**Modulo per la presentazione delle osservazioni per i piani/programmi/progetti sottoposti a procedimenti di valutazione ambientale di competenza statale**

**“Progetto di un impianto eolico denominato "Pitigliano" ubicato nei comuni di Pitigliano (GR) e Sorano (GR) costituito da 20 (venti) aerogeneratori di potenza nominale 7,0 MW per un totale di 140,0 MW con relative opere connesse ed infrastrutture indispensabili”**

## TESTO DELLE OSSERVAZIONI

**Immagine 3. Cumulo di una parte di impianti eolici, fotovoltaici e geotermici industriali in progettazione ed esistenti intorno all’eolico industriale “Pitigliano”.**

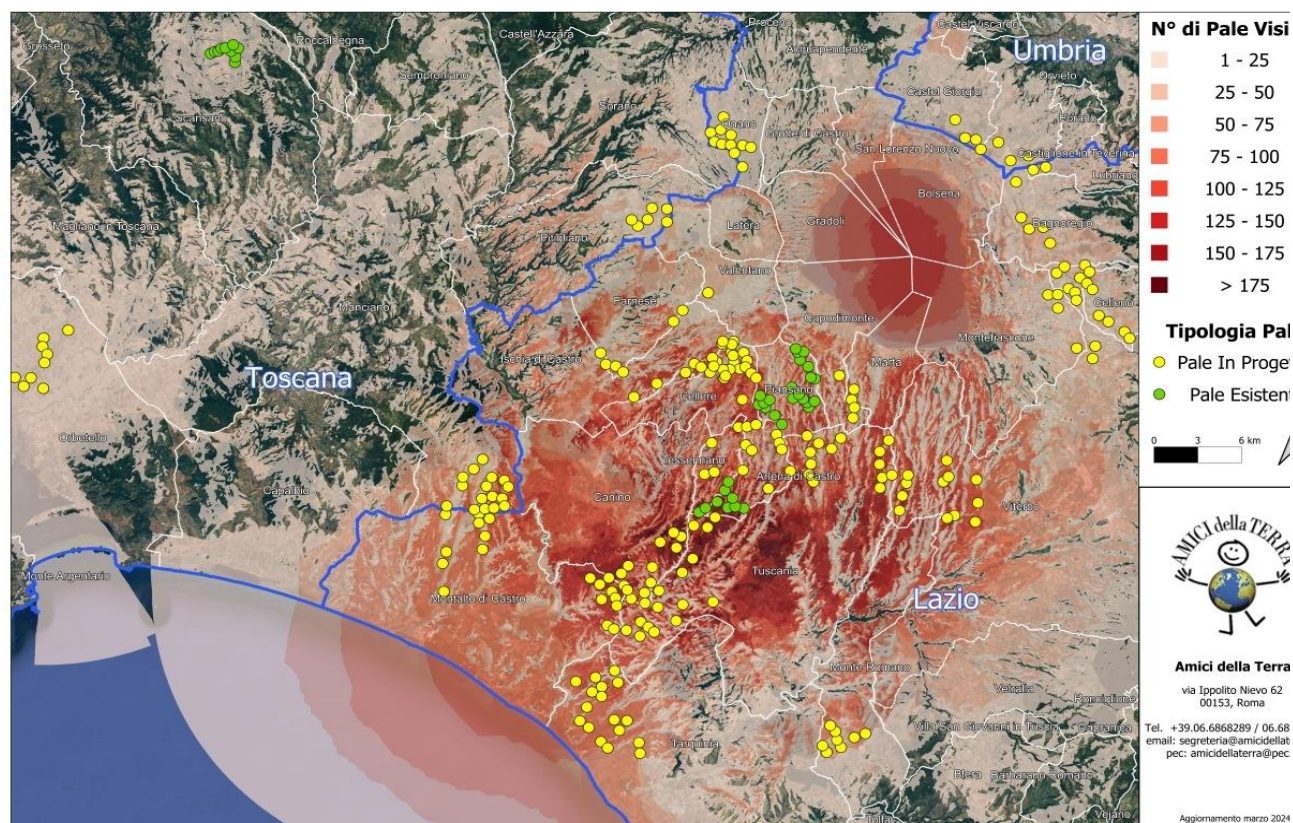
Beni Culturali “*Ambito paesaggistico, geologico e geomorfologico dell’orlo della caldera di Latera ...*” Non vengono nemmeno citati gli impianti eolici in progetto al MASE, il “Rempillo” (6 aerogeneratori) e un altro in verifica amministrativa di 14 aerogeneratori e 72, 6 MW. Ad oggi nei territori di Pitigliano, Sorano e in quello limitrofo potenzialmente potrebbero essere insediati 40 aerogeneratori alti 200 metri e larghi 170. Ma la proponente non cita neanche altri impianti che creerebbero il cumulo e quindi maggiore impatto. Infatti, sul territorio della “Città del Tufo” (Sorano e Pitigliano) impatterebbero anche l’impianto eolico “Montarzo” di Onano con 13 aerogeneratori con le dimensioni ricordate, l’altro eolico industriale nel territorio di Valentano con sette aerogeneratori (stesse dimensioni), gli impianti di Farnese con un minieolico di 3 Torri alte 60 metri già installate in località Poggio del Crognolo e l’impianto eolico industriale “Vallerosa” (7 aerogeneratori alti 200 metri e larghi 158 metri) in procedura VIA presso la Regione Lazio. Inoltre, altri impianti del minieolico già presenti a Valentano, Cellere e Piansano e due progetti eolici industriali con le stesse dimensioni (200 m x 170 m) nel Comune di Ischia di Castro. La valutazione del cumulo non prende neanche in considerazione gli impianti industriali di fotovoltaico e agrivoltaico in progetto a Farnese, Valentano, Ischia di Castro, Cellere. L’impianto geotermico in procedura Via al MASE, progettato nella Caldera di Latera. Quindi è stata effettuata una valutazione del potenziale impatto cumulativo non veritiera a dispetto di quanto affermato dalla proponente che sostiene di aver preso in considerazione uno spazio di 10 km intorno al suo impianto per gli impatti che si creerebbero.

Riguardo al cumulo degli impianti FER, le mappe prodotte dalla proponente riguardano, come già evidenziato, soltanto una parte molto piccola degli impianti FER dell'area intermedia e vasta e in particolare di quelli eolici che contribuiscono a creare un notevole cumulo e la saturazione del territorio tosco laziale. Riguardo al cumulo dei soli impianti eolici si riporta la mappa dell'intervisibilità degli impianti eolici elaborata dall'Associazione nazionale “Amici della Terra”.

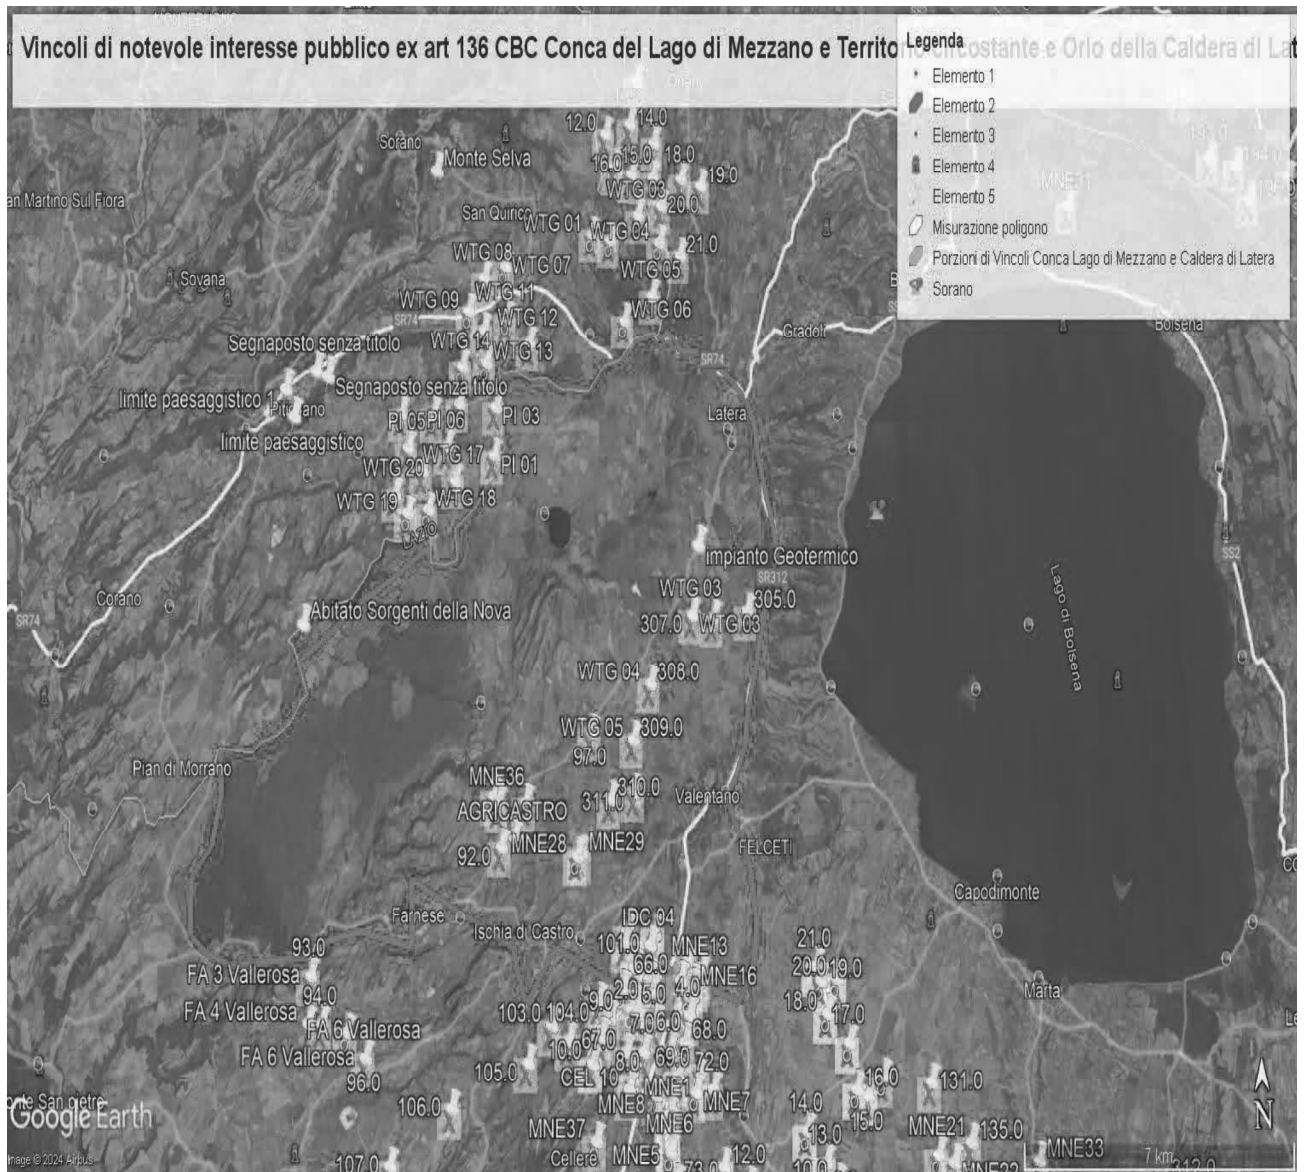
Come è illustrato nell'immagine si ribadisce che l'impianto industriale "Pitigliano" ricade completamente all'interno delle fasce di rispetto dei due vincoli di notevole

interesse pubblico e lambisce quelle di un terzo vincolo e quindi come affermato dal Consiglio di Stato nelle sentenze citate, l'impianto è insediato in area non idonea ai sensi dell'art. 20 comma 8 lettera c quater del D.Lgs. n. 199/2021 e ss.mm.ii al contrario di quanto sostiene la proponente.

**IMMAGINE n. 2** Impianto eolico industriale “Pitigliano” e distanze aerogeneratori dai Vincoli della Conca del Lago di Mezzano...

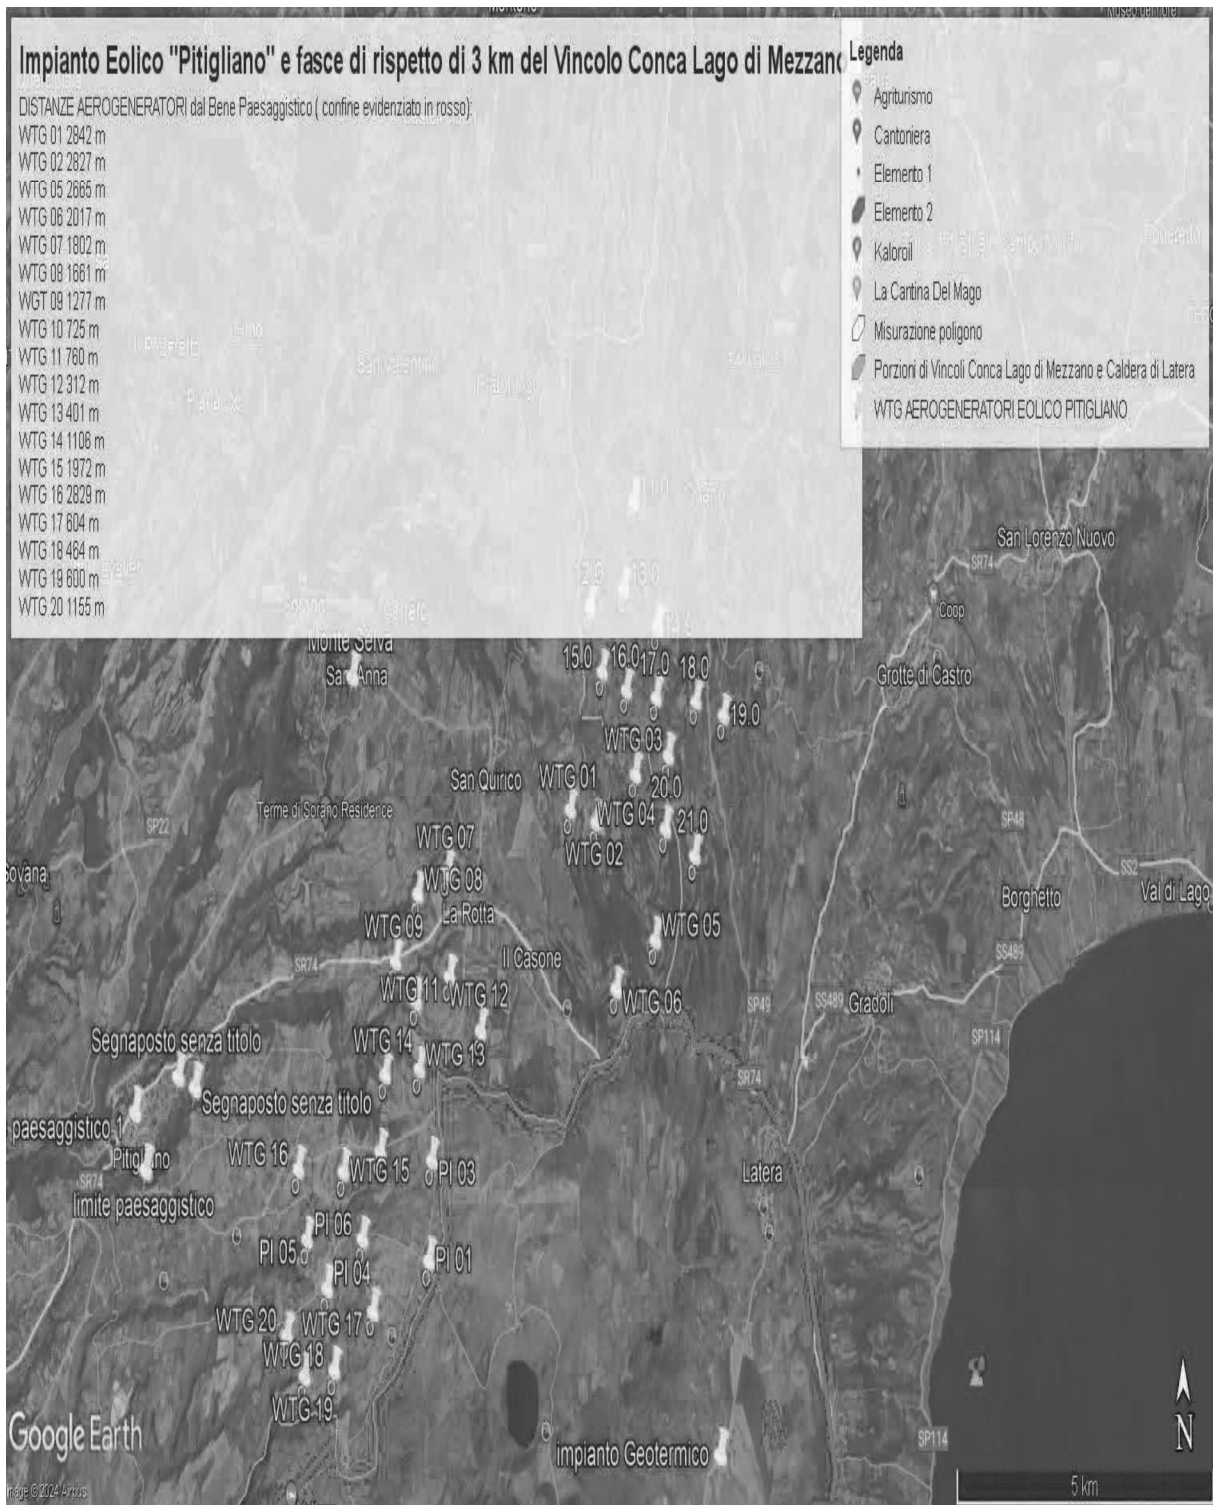
Al contrario si evidenzia che l'impianto eolico industriale citato non solo ricadrebbe con tutti e 20 gli aerogeneratori all'interno delle fasce di rispetto di 3 km di due vincoli paesaggistici di notevole interesse pubblico esistenti nella Regione Lazio e con una parte di essi nel vincolo paesaggistico del Centro abitato di Sorano ( GR) quindi in aree non idonee all'installazione di impianti di energia rinnovabile. Addirittura, alcuni aerogeneratori sarebbero ubicati a poche centinaia di metri dai perimetri dei due vincoli paesaggistici laziali ex art 136 del CBC.

*Inoltre, come sostiene la Proponente parte dell'impianto si verrebbe a trovare a 3,5 km dal centro abitato di Sorano. Infatti, tre degli aerogeneratori WTG 08, 09, 10 sono addirittura all'interno delle fasce di rispetto dei 3 km del suo vincolo paesaggistico di notevole interesse pubblico ex art 136 del CBC. Si evidenzia che così si crea*
